APPROFONDIMENTO CANALI CANDIANO E BAIONA,  
ADEGUAMENTO BANCHINE OPERATIVE ESISTENTI,  
NUOVO TERMINAL IN PENISOLA TRATTAROLI E  
RIUTILIZZO MATERIALE ESTRATTO IN ATTUAZIONE  
AL P.R.P VIGENTE 2007 - I FASE - PORTO DI RAVENNA

**oggetto** BANCHINE  
BANCHINA D - TRATTAROLI NORD  
RELAZIONE DESCRITTIVA

**codice**  
1114-E-BAD-INT-RT-01-0

### Interferenze: Relazione descrittiva - banchina D – Trattaroli Nord

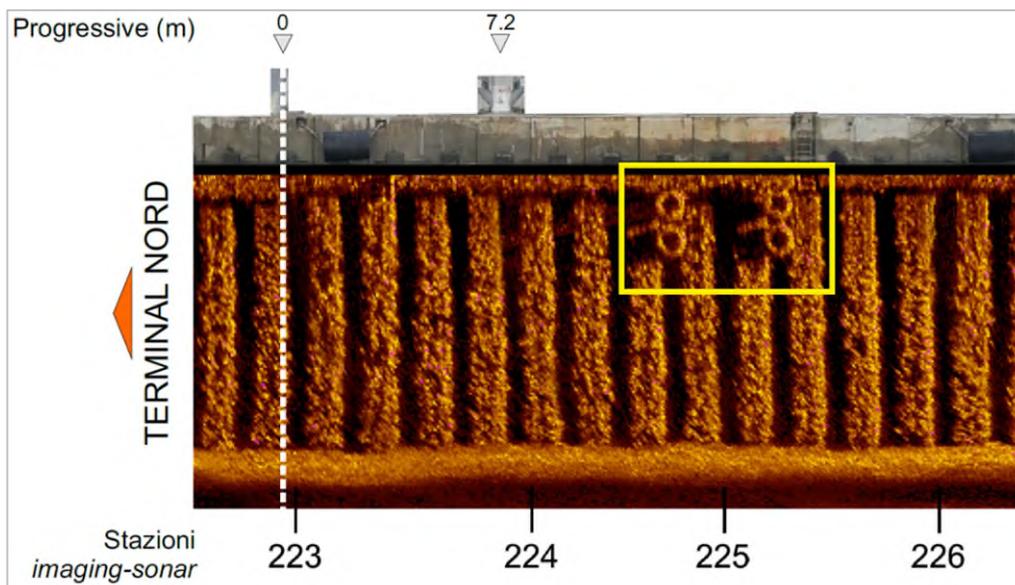
1. In prossimità del punto di riferimento P3 (cambio di direzione del filo banchina) si riscontra la possibilità dell'interferenza tra i tiranti esistenti e i nuovi pali secondo quanto previsto da PD

3. Nel PD i pali erano stati posizionati ad interasse di 3,58 m e non risultavano interferenti con i tiranti esistenti. Nel PE, a seguito del nuovo rilievo dei tiranti esistenti e considerando il passo diverso in prossimità dei giunti, esiste la possibilità per n°4 pali di interferire con i tiranti esistenti. Il passo dei pali non viene comunque modificato.

*Vista in sezione - predisposizione per impianti elettrici*

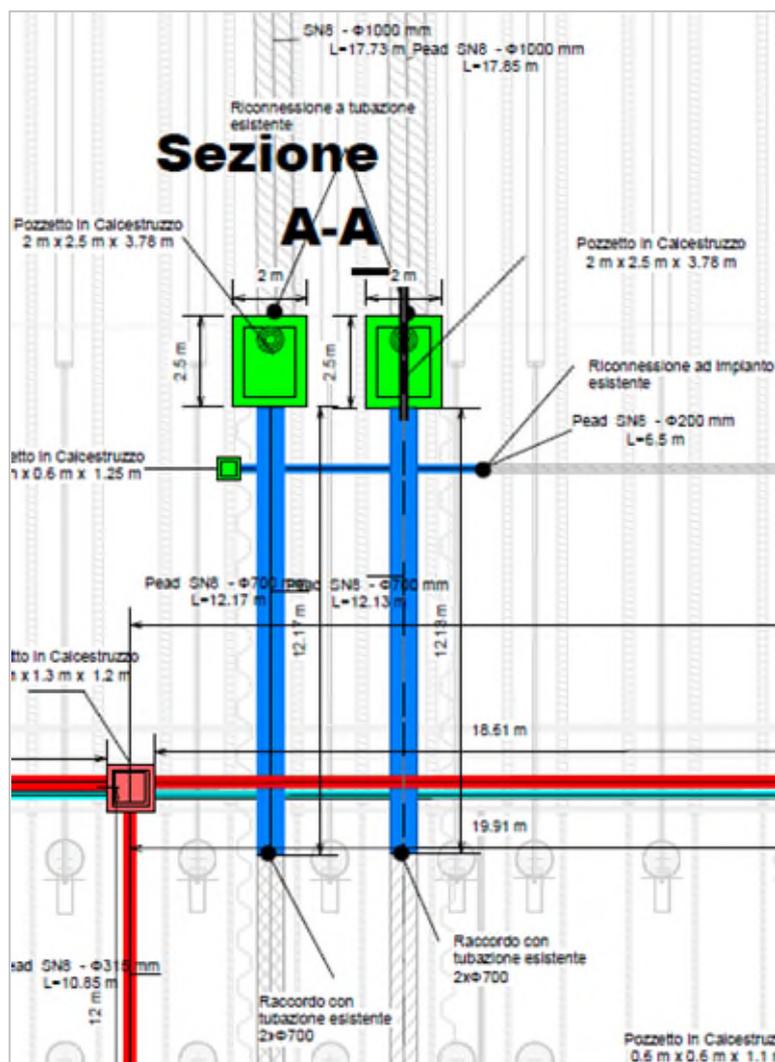
2. Interferenza tra la posizione del cavidotto per la predisposizione di impianti elettrici, previsto nel PD all'interno del solettone, e le testate dei tiranti esistenti
3. La soluzione proposta nel PD di spostare immediatamente all'esterno del solettone i pozzetti d'ispezione (1,50 m dalla loro posizione attuale) non tiene in considerazione le numerose interferenze che si verificano tra i tiranti in progetto, i pozzetti e le tubazioni in PEAD DN1000 in arrivo
4. La riservazione per gli impianti antincendio e acqua potabile così come prevista nel PD prevede che questi passino all'interno del solettone in prossimità della trave di coronamento. Questa soluzione risulta molto complicata per via delle numerose interferenze con i tiranti esistenti e non completamente secondo la normativa, che prevede l'ispezionabilità e l'accessibilità alle reti

1. Per evitare l'interferenza tra le tubazioni di scarico a mare e i pali in progetto, nel PE verrà modificato localmente l'interasse dei pali di fondazione in cls per tutte e tre le file. Così facendo le tubazioni vengono evitate e possono essere mantenute. In vicinanza alle tubazioni di scarico è presente anche un giunto di dilatazione della struttura, perciò gli interassi tra i pali variano localmente tra 2,11 m, 3,41 m, 3,43 m e 3,58 m.
2. Il cavidotto elettrico, previsto nel PD all'interno del solettone adiacente alla trave di coronamento, nel PE verrà realizzato sopra al solettone stesso, dotato di baulatura per resistere alle sollecitazioni, ad una distanza di circa 1,3 m dalla trave. In questo modo sarà possibile installare i pozzetti per i sistemi di monitoraggio strutturale della banchina (inclinometri, celle di carico toroidali e centraline di acquisizione dei dati)
